Drucksache: DS/0472/V

Betr.: Bebauungsplanentwurf VI-140ca Urbane Mitte
zwischen Luckenwalder Straße, Schöneberger Straße, öffentlicher Parkanlage, Grenze
zum Deutschen Technikmuseum und Grenze zum Grundstück Luckenwalder Straße 5,6
im Bezirk Friedrichshain-Kreuzberg, Ortsteil Kreuzberg

hier: Auswertung und Ergebnis der frühzeitigen Beteiligung der Behörden und sonstigen Träger öffentlicher Belange gemäß § 4 (1) BauGB
Auswertung und Ergebnis der frühzeitigen Beteiligung der Öffentlichkeit gemäß § 3 (1) BauGB
Erweiterung des Geltungsbereichs bis zum Anschluss an die Trebbiner Straße sowie die Änderung des Titels
Durchführung der Beteiligung der Behörden und sonstigen Träger öffentlicher Belange gemäß § 4 (2) BauGB

Nebenzeichnung 9:
Nachrichtliche Übernahme von
planfestgestellte / gewidmeten Bahnflächen
- U-Hochbahnen mit Bahnhof
- S-Hochbahn mit Bahnhof

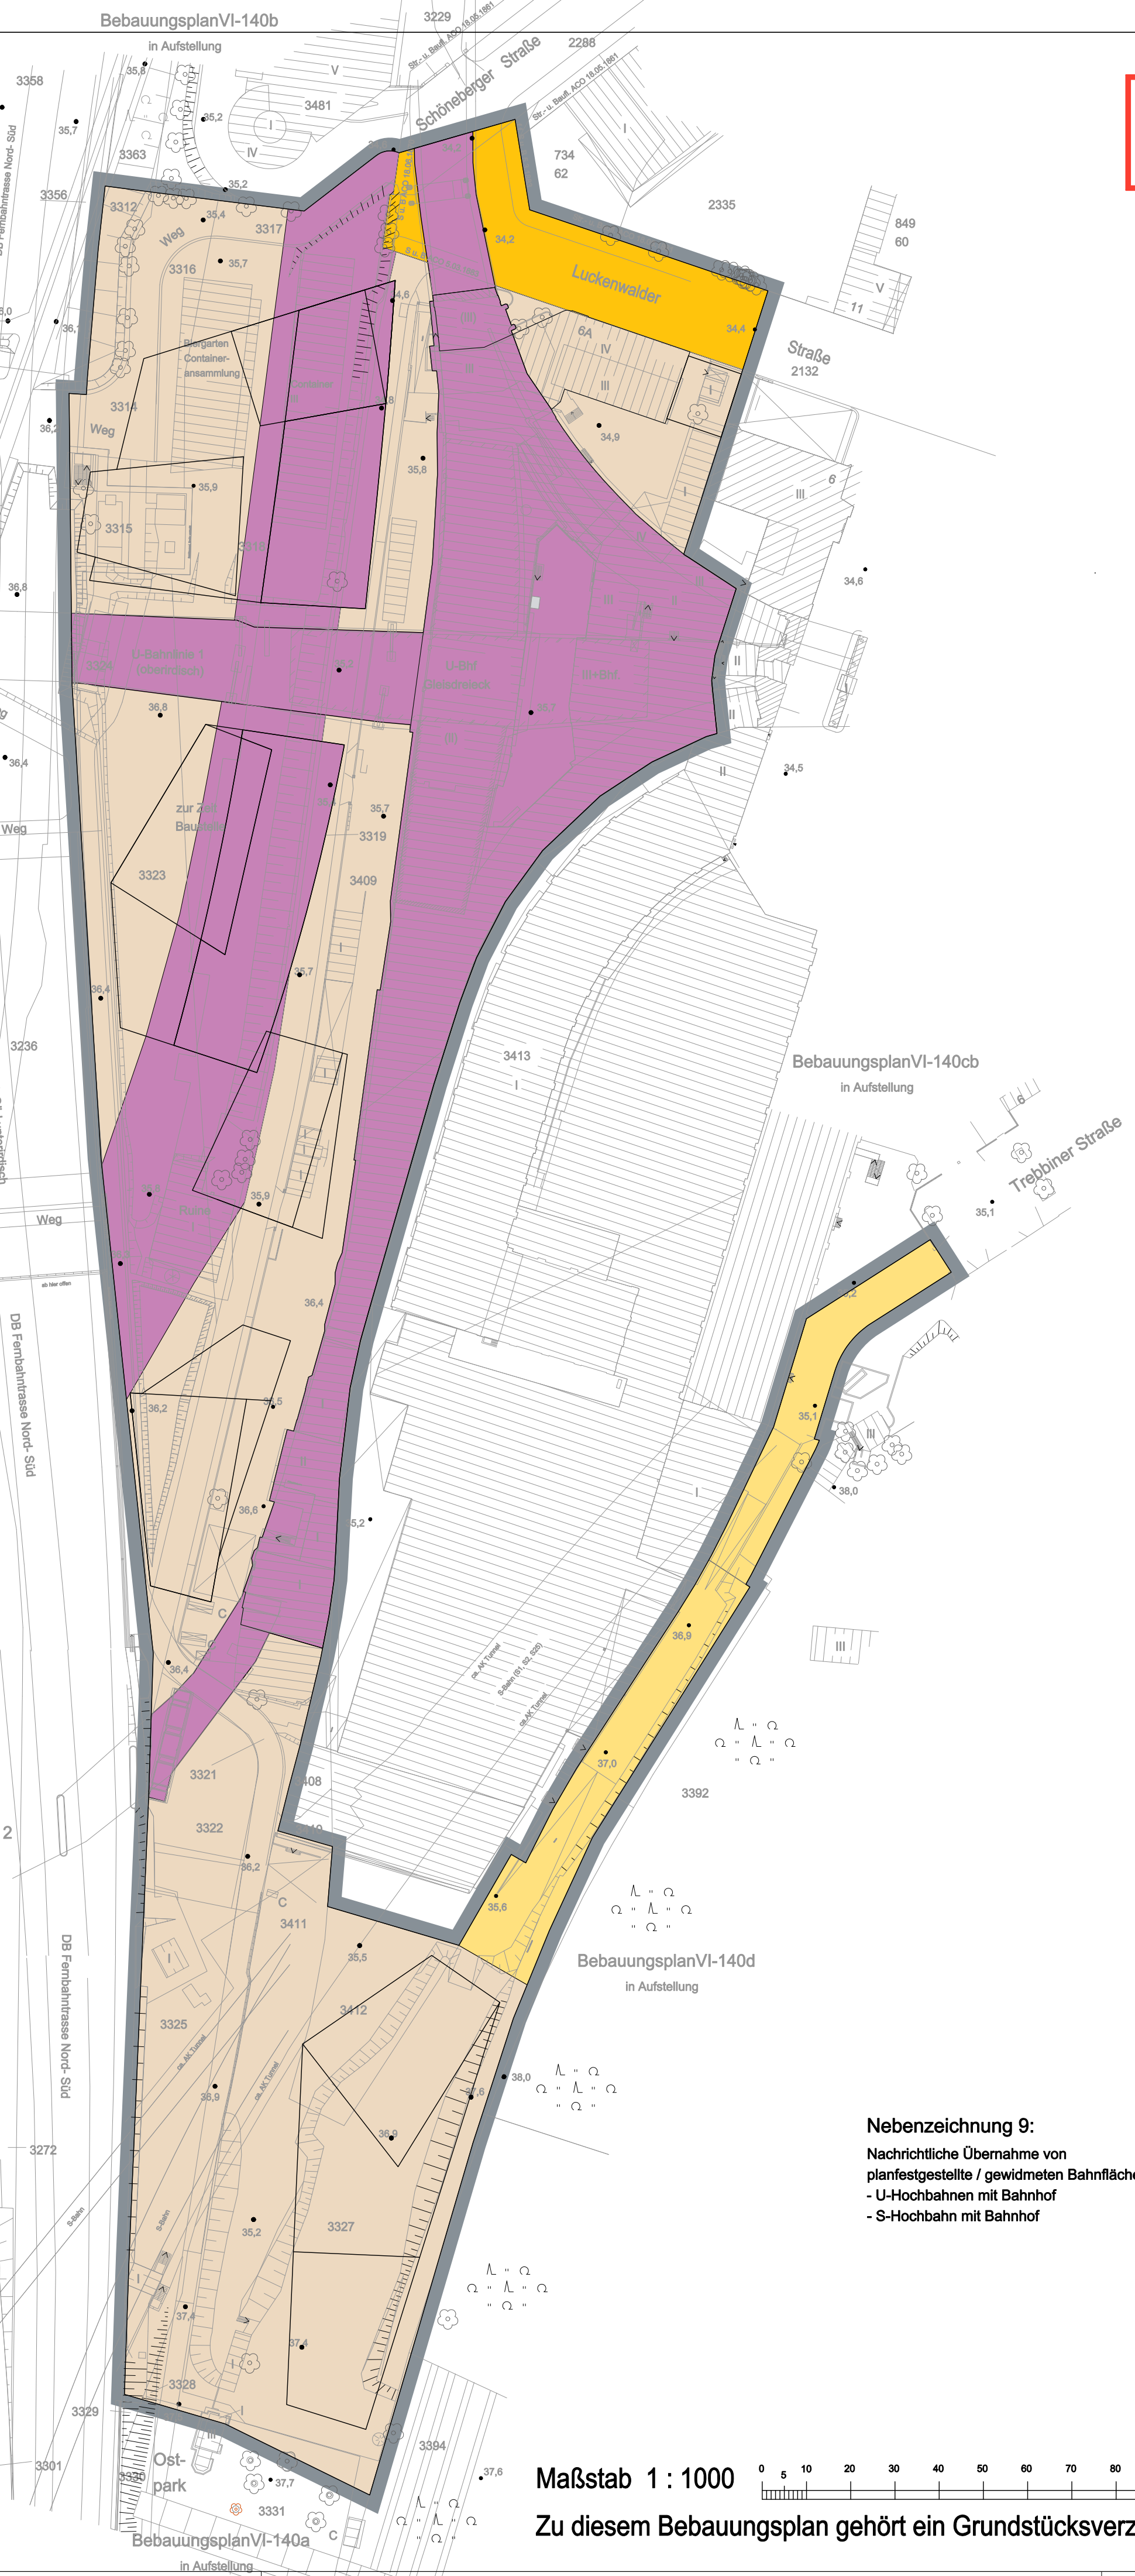
- Ggfs. sind die Bahnanlagen der verschiedene Ebenen in Nebenzeichnungen darzustellen.
- Ergänzung der Trassendarstellung der S1/ S2/ S25 (Nordsüdtunnel).
- Die Flächen der U-Bahnlinien sowie des U-Bahnhofes Gleisdreieck sind nachrichtlich in den Bebauungsplan zu übernehmen.

- Nachrichtliche Übernahme der faktisch planfestgestellten (betriebsnotwendigen) U-Bahnflächen
- Nachrichtliche Übernahme des Nordsüdtunnels der S-Bahn
- Überprüfung des Maßes der baulichen Nutzung
- Erweiterung des Geltungsbereichs bis zum Anschluss an die Trebbiner Straße

- Ergänzung der Planzeichnung durch Nebenzeichnungen
